**BEOORDELING PORTWAY VARIANT  
T.B.V. BEANTWOORDING ZIENSWIJZE BVHBB  
OP A13/16**

RIJKSWATERSTAAT DIENST ZUID HOLLAND

1 september 2011  
075709866:A - Definitief  
B02022.000009.100

**Variant P: situatie tunnel in A13**

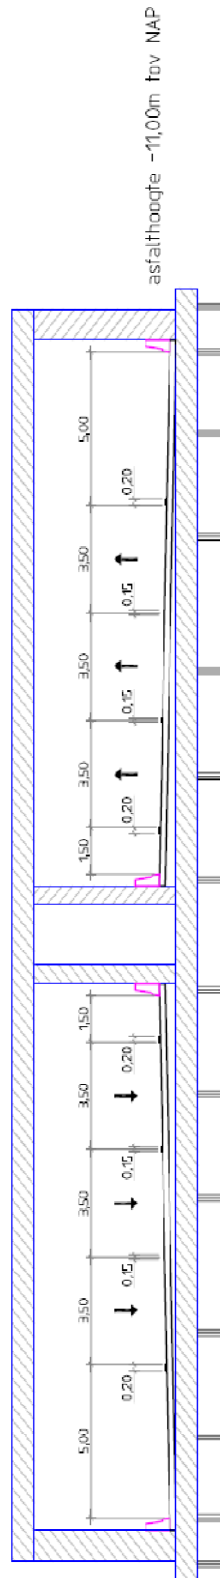
Vanwege genoemde ontwerpeisen is een tunnel in de A13 over een lengte van 1650 meter niet mogelijk. De zuidelijke tunnelmond ligt om reden van verkeersveiligheid te dicht op het nieuwe knooppunt HSL.

- De tunnel in de A13 moet circa 350 meter korter worden, d.w.z. maximaal 1300 meter in plaats van de gewenste 1650 meter; De tunnelmond komt dan in het centrale deel van Park Zestienhoven te liggen.
- De tunnel in de A20 moet circa 900 meter korter worden aan de oostzijde, d.w.z. circa 300 meter in plaats van de gewenste 1170 meter.
- De verlegde aansluiting Crooswijk moet 150 meter naar het westen opgeschoven worden.
- Door de thans te krappe boogstralen zal het ruimtebeslag van het nieuwe knooppunt "HSL" groter moeten zijn dan in de diverse schetsontwerpen van de indieners was te voorzien.

**Variant P: situatie tunnel in A20**

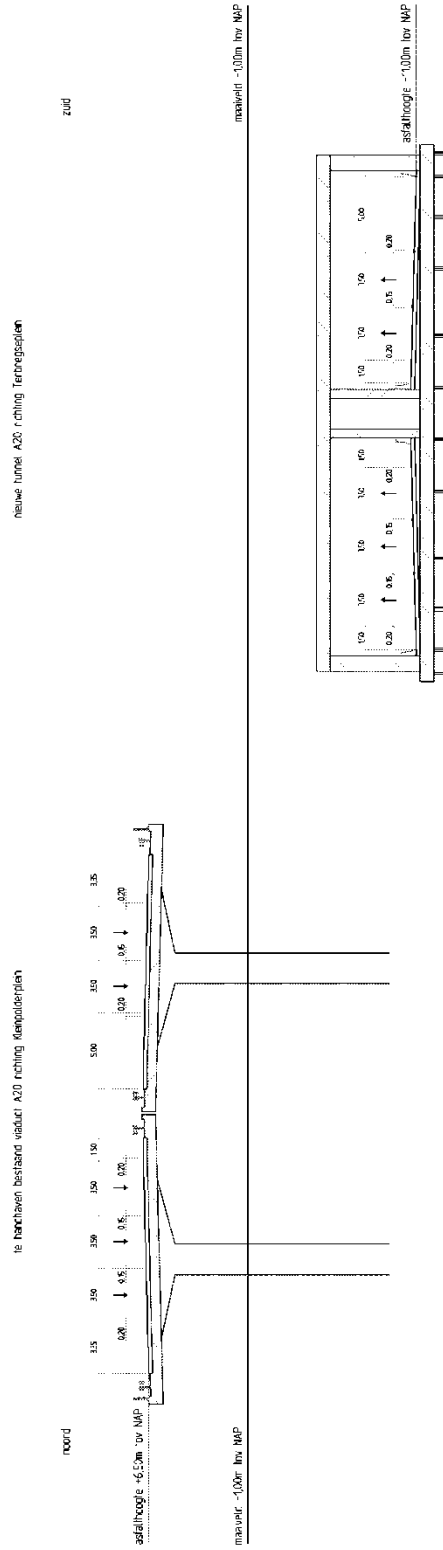
De tunnel in de A20, in variant P over een lengte van 1170 meter is evenmin mogelijk. De afstand tussen de oostelijke tunnelmond en nabij gelegen spoorkruising is volgens ontwerpnormen te kort om hoogteverschil te overbruggen.

Verplaatste tunnelmond in de verlegde A20 volgens richtlijnen

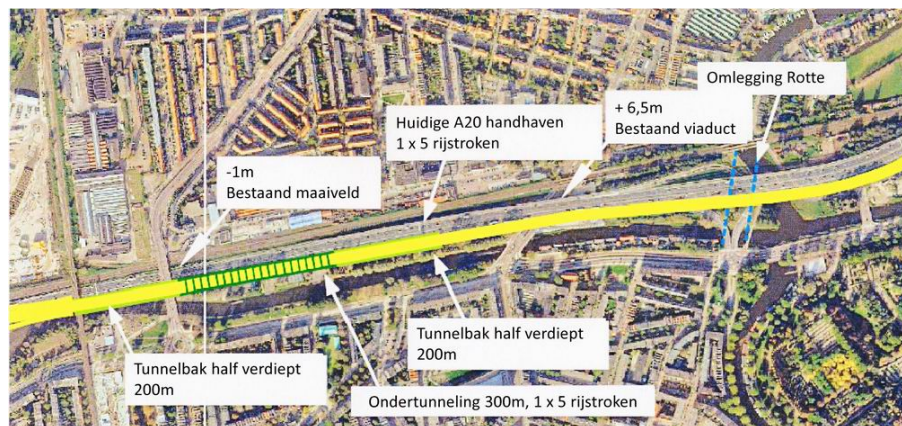
Een andere optie is om de tunnel in de A20 door te trekken tot onder de spoorbaan. In dat geval kan echter de verlegde aansluiting Crooswijk niet ingepast worden. Deze optie is daarom niet realistisch en wordt daarom niet verder beschouwd.
